Van: [redacted]@gmail.com>
Verzonden: dinsdag 8 oktober 2019 10:58
Aan: [redacted]
CC: info@ronvanbakel.nl
Onderwerp: Re: Advies cie. Ruimtelijke Kwaliteit plaatsen 2e dakkapell, [redacted] aanvraag omgevingsvergunning [redacted]

> Geachte heer [redacted]
> Naar aanleiding van de door u op 15 mei 2019 ingediende aanvraag omgevingsvergunning voor het plaatsen van een 2e dakkapel op de locatie [redacted] in Amsterdam ([redacted]), het volgende.
> U heeft op 16 september 2019 een gewijzigd ontwerp ingediend
> Wij hebben het gewijzigde ontwerp voor advies voorgelegd aan de cie. Ruimtelijke Kwaliteit.
> Zij hebben op 18 september 2019 advies uitgebracht.
> Advies: ***Akkoord onder voorwaarden***
> *Kader*
> Welstandsnota: De Schoonheid van Amsterdam 2016
> Ruimtelijk systeem: Woongebieden na 1985, Gedifferentieerd woongebied (8C)
> Gebied [redacted]
> Welstandsniveau: Gewoon
> *Conclusie*
> In reactie op de eerdere adviezen wordt nu gesteld dat de onderste, vergunningvrij geplaatste dakkapel hoger zal worden gemaakt zodat beide dakkapellen gelijk zijn.
> De uitvoering van de nieuwe dakkapel wordt afgestemd op de onderste dakkapel, met een bekleding van [redacted].

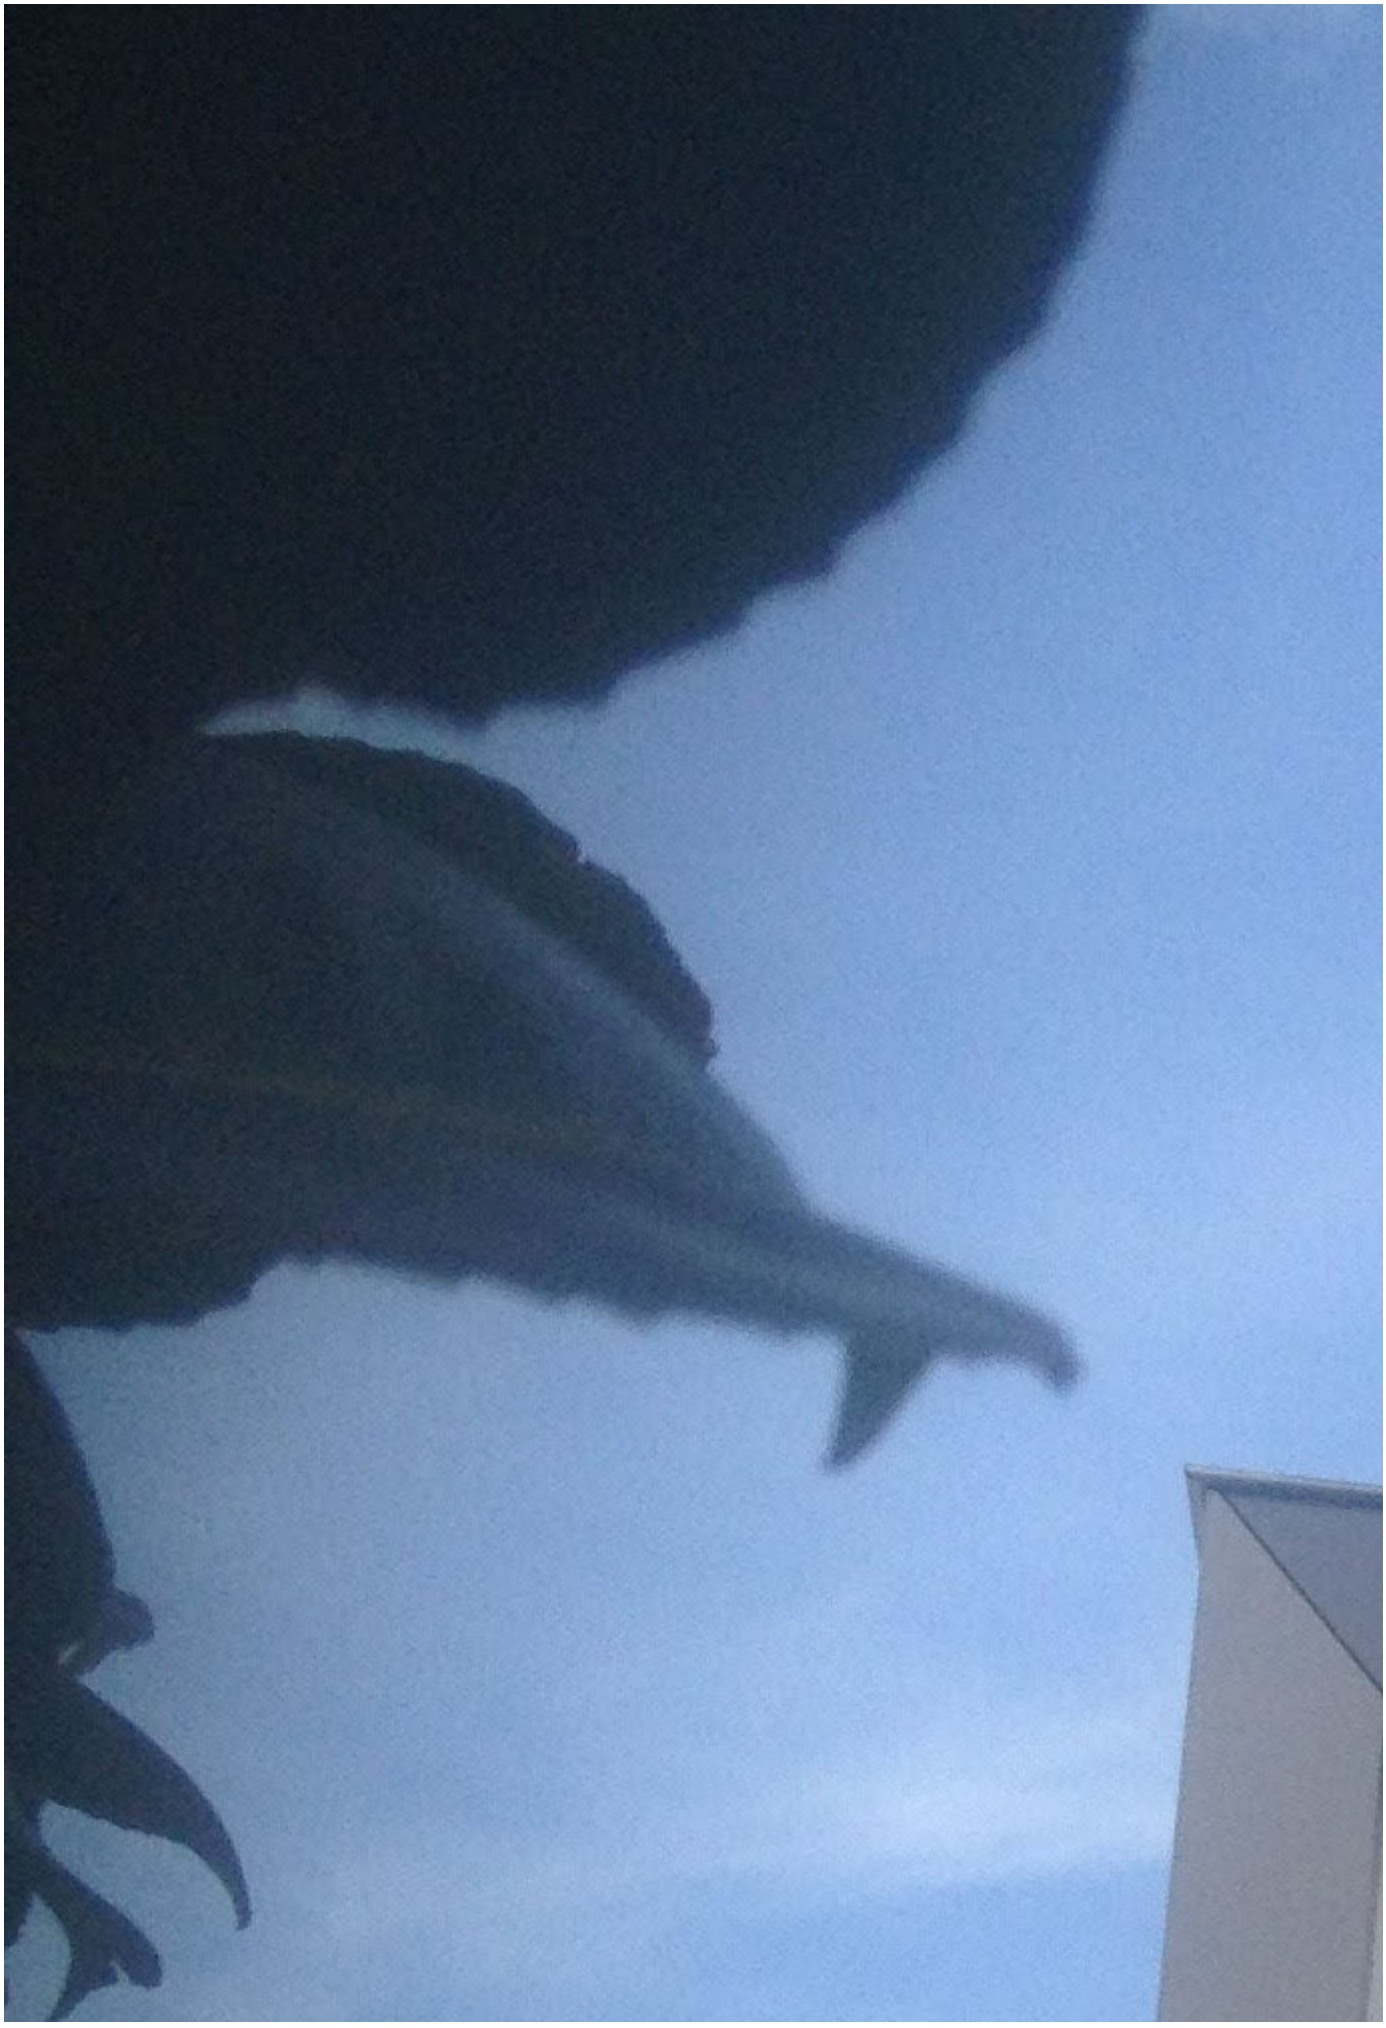
> Dit zorgt voor een laagwaardige uitstraling, mede door de associatie met [redacted].
> Mede gezien de lage kwaliteit van de zonder vergunning geplaatste dakkapel is niet de overeenkomst met de onderste dakkapel leidend maar moet de bovenste, meest zichtbare dakkapel voldoende hoogwaardig zijn om als trendsetter voor andere woningen in dit bouwblok te dienen.
> In plaats van het voorgestelde [redacted] moeten het kader, de dakrand en de zijwangen worden uitgevoerd in een vlak plaatmateriaal in de kleur van het dak, zoals getoond op de referentiefoto die bij het eerdere plan was aangeleverd.
> Graag zien wij gezien het vorenstaande een aangepast ontwerp tegemoet.
> Met vriendelijke groet,
> [redacted]
> Senior adviseur team Vergunningen
> Afdeling Vergunningen, Toezicht en Handhaving
> **Gemeente Amsterdam**

Zoals vorige week al kort besproken; dank voor je uitgebreide reactie. We hebben inmiddels via de aannemer de kleur van het zetwerk achterhaald. Ron zal dit aanpassen in de aanvraag en dit vervolgens uploaden in OLO.
